CIRCULAR N° 5

ACLARACIONES AL PLIEGO DE BASES Y CONDICIONES

EXPEDIENTE DGN N°: 84538/2023

TIPO Y N° DE LA CONTRATACIÓN: Licitación Pública N° 11/2024 Obra Pública.

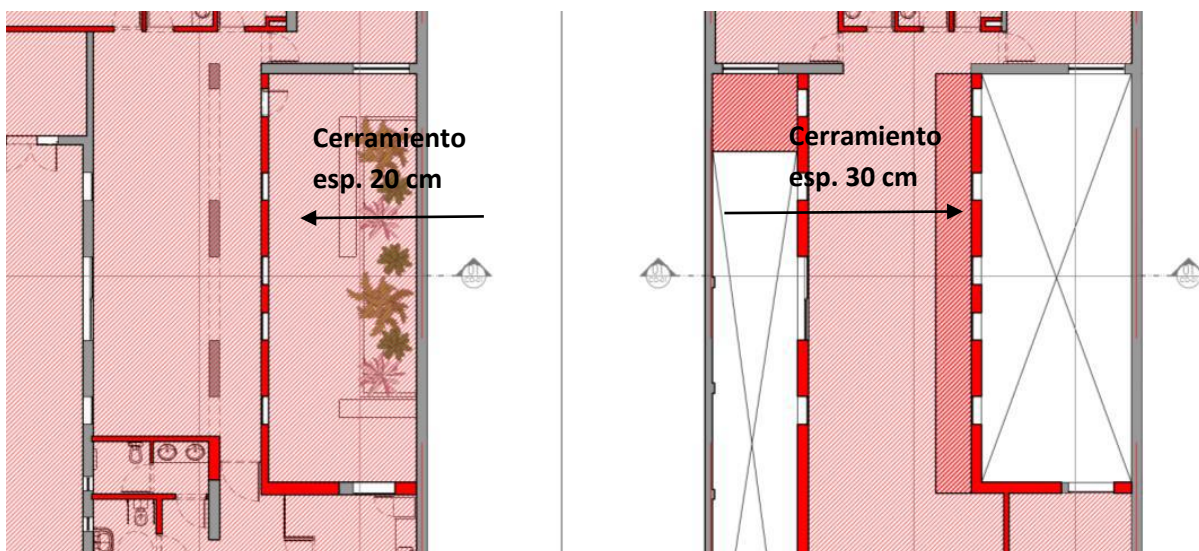
Pregunta N° 10: Ítem 6. Mamposterías y Tabiquería: los cerramientos verticales indicados en planos (con sombreado rojo) presentan diferentes espesores (0.10, 0.15, 0.20 y 0.30 mts.); adjuntar detalle de cómo se ejecuta el sistema de aislación EIFS, en los diferentes espesores de cerramiento a cubrir.

Respuesta N° 10: *El presente desarrollo reviste de carácter meramente orientativo, siendo obligación de la empresa contratista la presentación a la DDO para su aprobación, de todos los cálculos, planillas, gráficos, detalles, etc., DEFINITIVOS; que fueran necesarios para el correcto estudio y entendimiento de todos los elementos que conformen el cuerpo de los nuevos volúmenes, a su cargo y costo, conforme las REGLAS DEL ARTE.*

Cajón de cielorraso

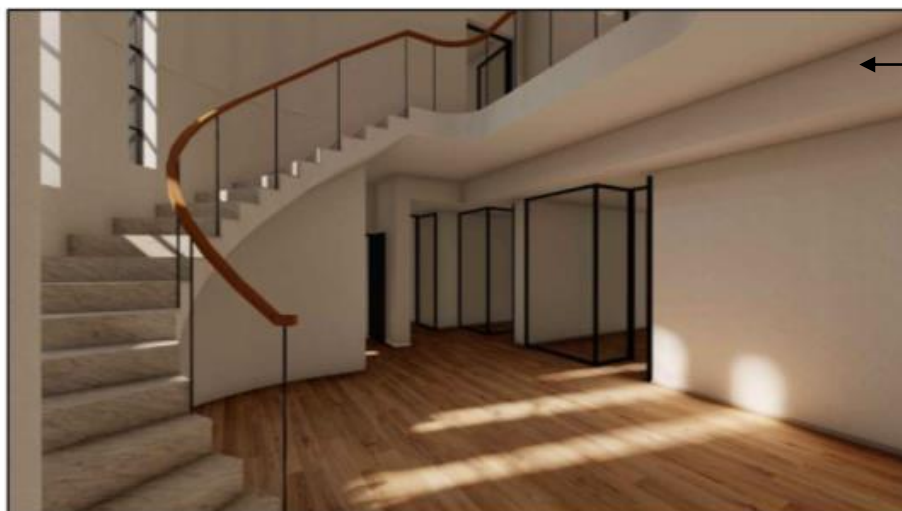
Pregunta N° 19: Ítem 13. Cielorrasos: en las imágenes, Anexo V - imagen N°2, se muestra un cajón en el cielorraso, entre los locales y el hall distribuidor. ¿Este cajón debe realizarse? De ser así adjuntar detalle con dimensiones y especificaciones.

Respuesta N° 19: 13.1. Suspendido en placa de yeso.

PLANTA BAJA

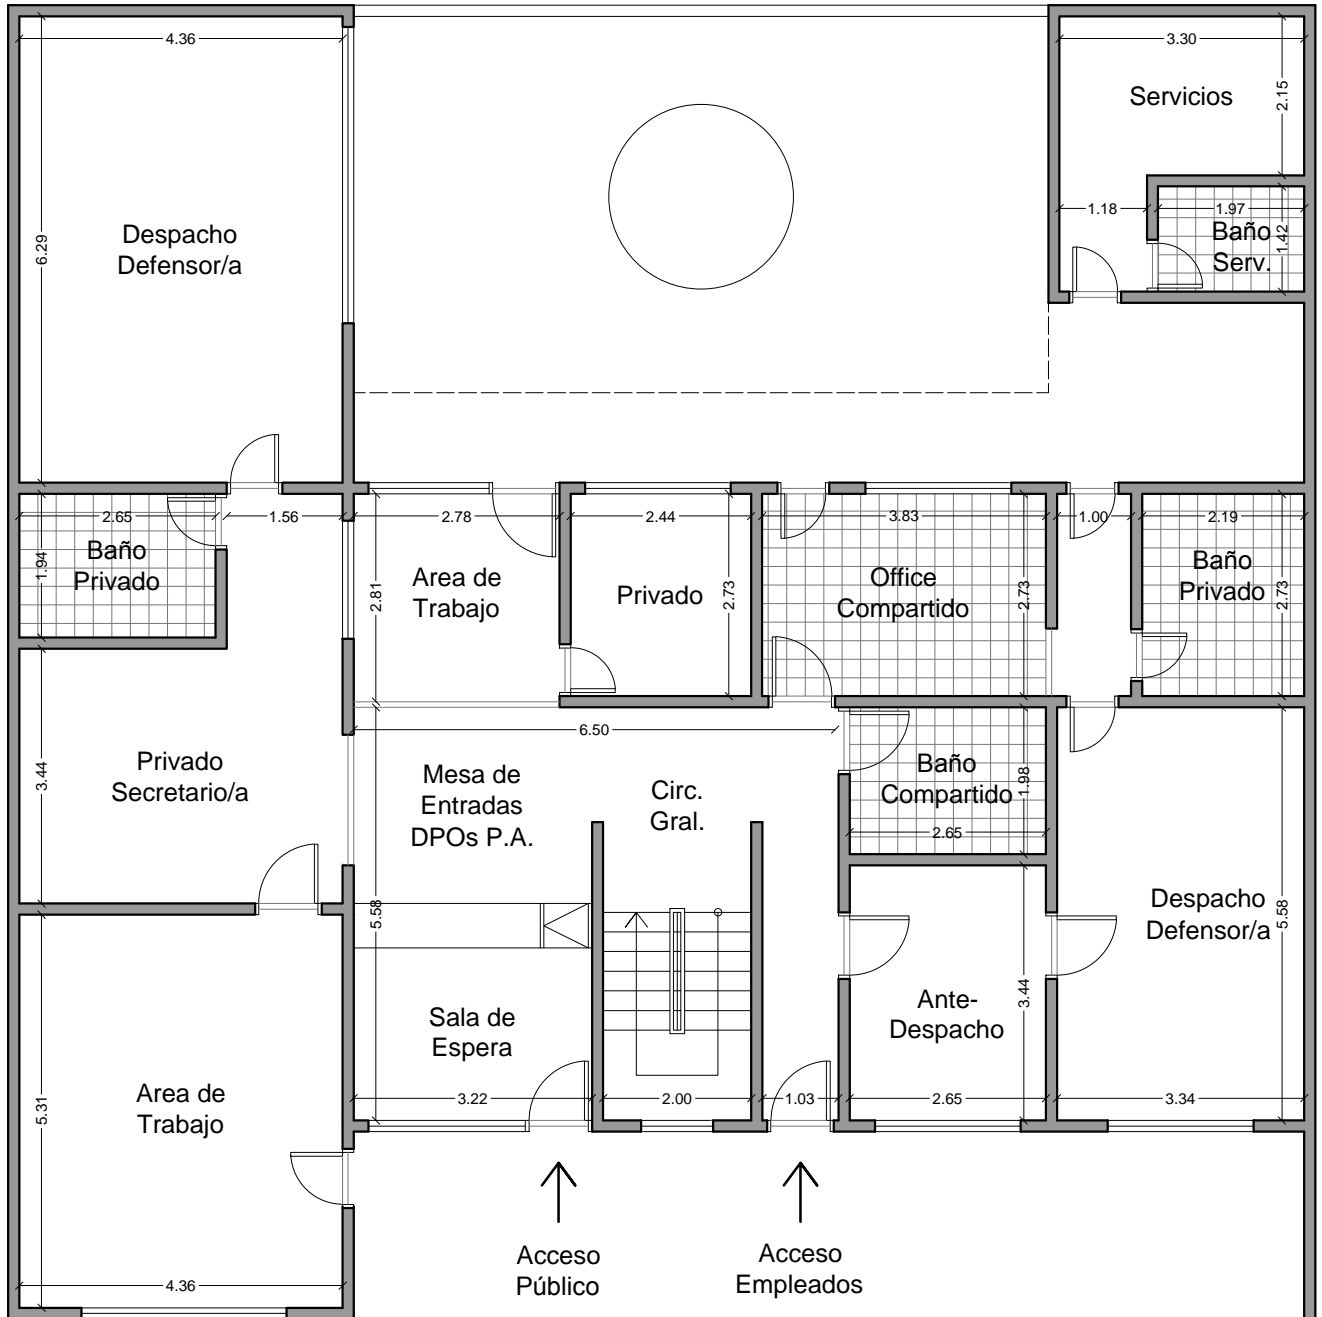
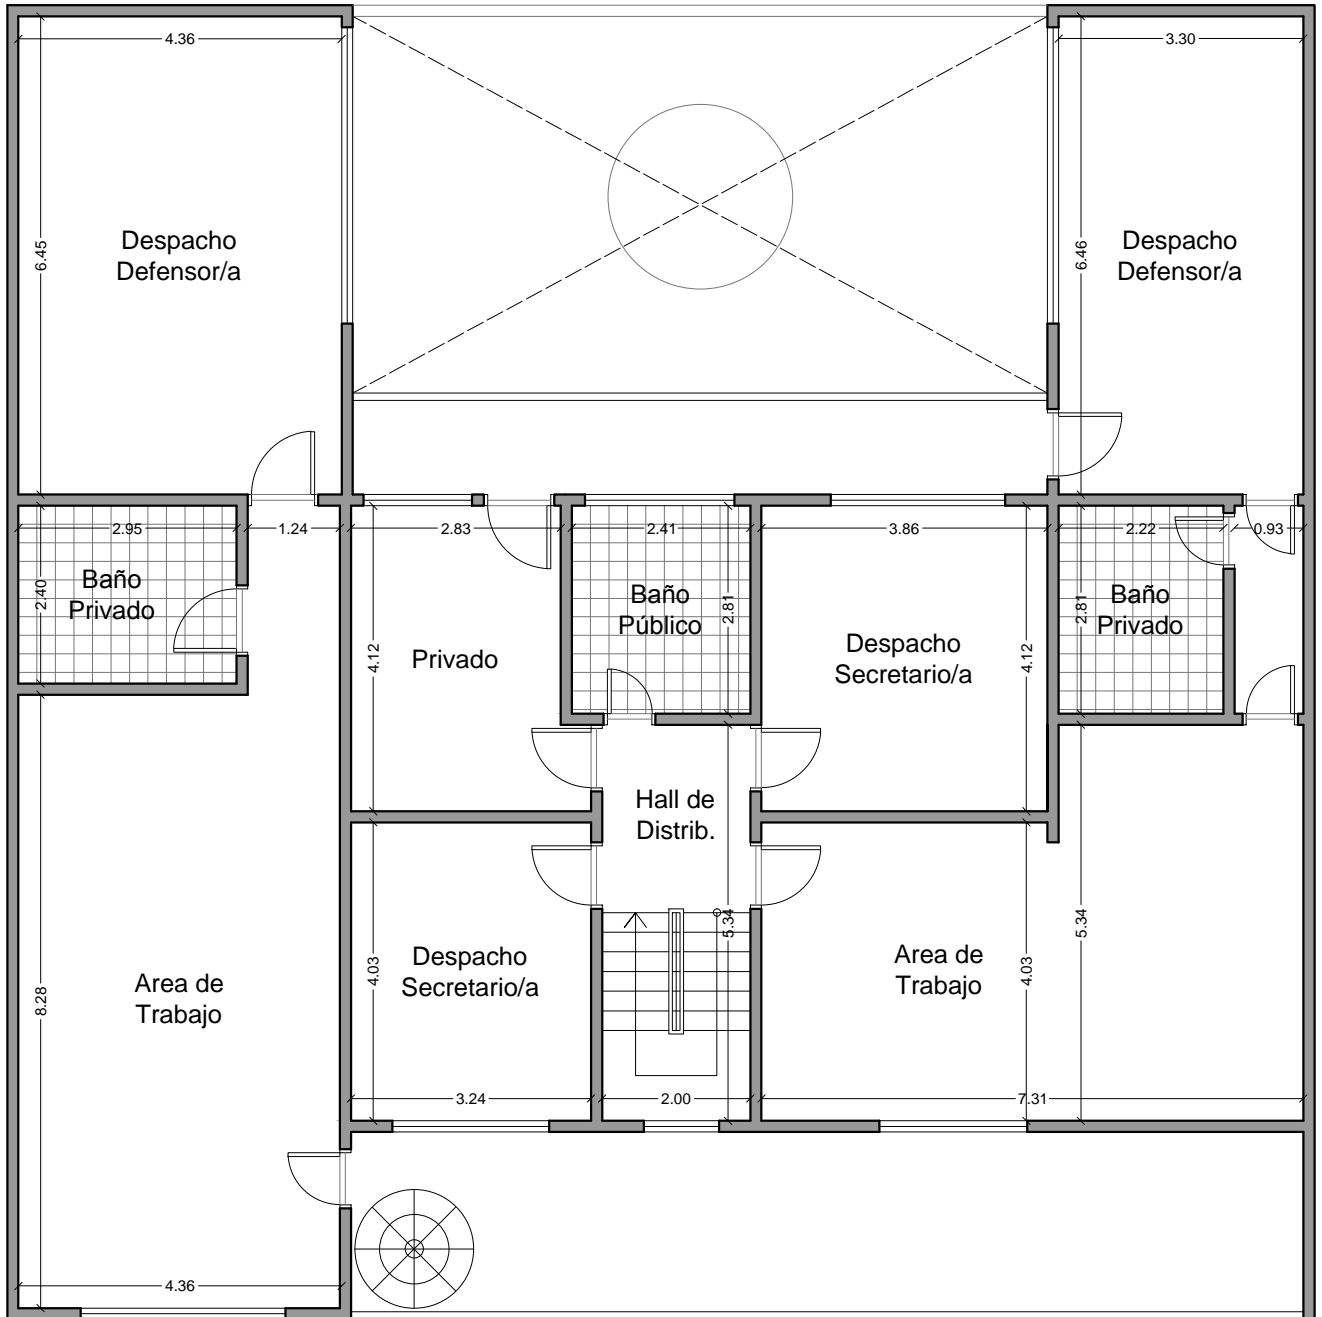
Pregunta N° 30: Ítem 26. Pintura, Reparación y Limpieza del inmueble en situación de devolución por locación: Adjuntar planos generales del inmueble, que nos permita realizar los cálculos necesarios.

Respuesta N° 30: Se adjuntan como PDF al final de la presente.
